Zienswijzennota

Projectafwijkingsbesluit

“Park Vronesteyn 24 Voorburg”

Collegevergadering d.d. 24 oktober 2023
Behorende bij collegebesluit 3458

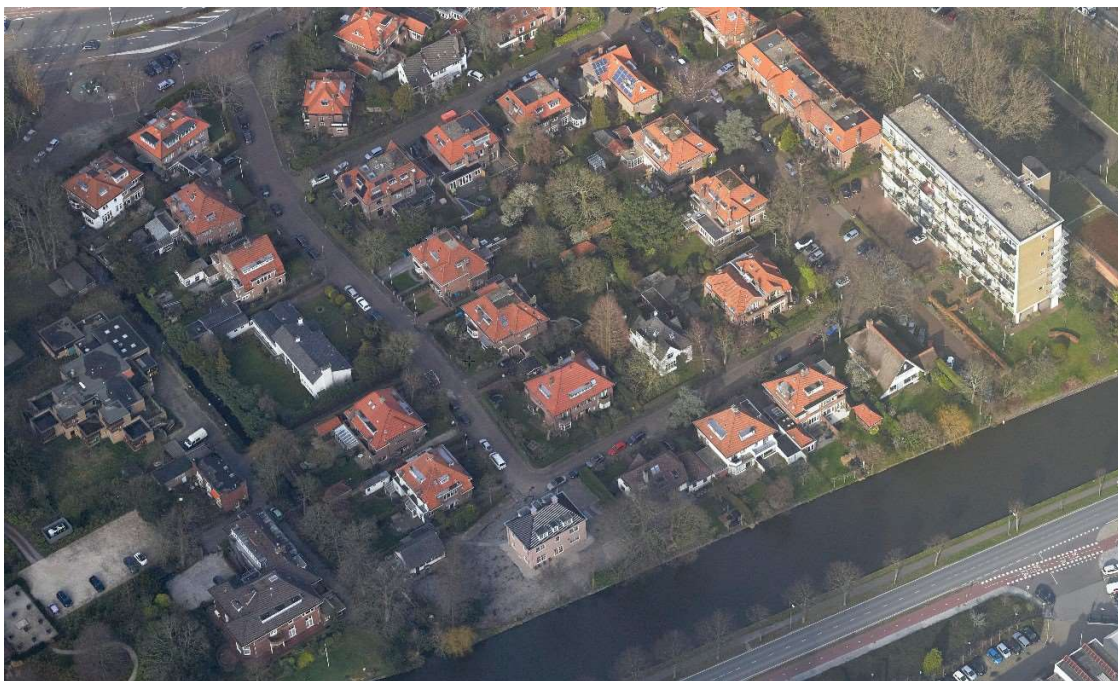
8. Volgens indieners is er geen grondslag voor de conclusie (bij ruimtelijk beleid- Structuurvisie Ruimte voor wensen 2040) dat het bouwplan voor Park Vronesteyn 24 aansluit op de uitgangspunten van de structuurvisie, aangezien de realisatie van de 2^e woning het groene karakter van de Vlietzone aantast en de (woon)kwaliteit van Park Vronesteyn vermindert.

Zoals ook eerder al aangegeven kan er op verschillende manieren tegen de beoogde nieuwe situatie worden aangekeken. Niet weersproken wordt dat het totale bouwvolume ten opzichte van de oorspronkelijke situatie toeneemt. De inpassing van de beide woningen op de kavel is echter zodanig, dat voldoende 'lucht' op de kavel overblijft. Het behoud van de groene kwaliteit en de groene, open uitstraling van het gebied wordt met deze inpassing afdoende geborgd.
